# SERVICE-INFO

## Промяна на външния вид на отклоняващата ремъчна ролка 532 0138 10

**Артикулен номер: 532 0138 10**

**Снимка 1:** 532 0138 10 – предишна конструкция

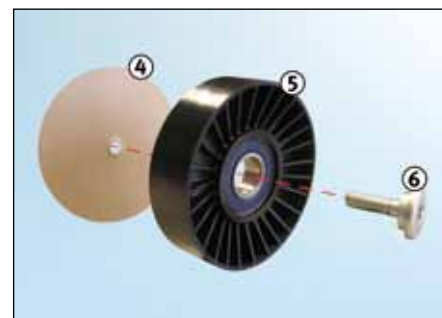
Като част от непрекъснатите ни усилия за подобряване на нашите продукти, на отклоняващата ролка са извършени някои промени, позиция #.532 0138 10.

Тази Сервизна информационна листовка показва визуалните характеристики на поранната конструкция и новата конструкция.

**Снимка 2:** 532 0138 10 – нова конструкция

4. Картонен диск (съоръжение за блокиране на винт — трябва да се сваля преди монтаж)
5. Нова конструкция на отклоняваща ремъчна ролка
6. Винт (с вграден дистанционен елемент)
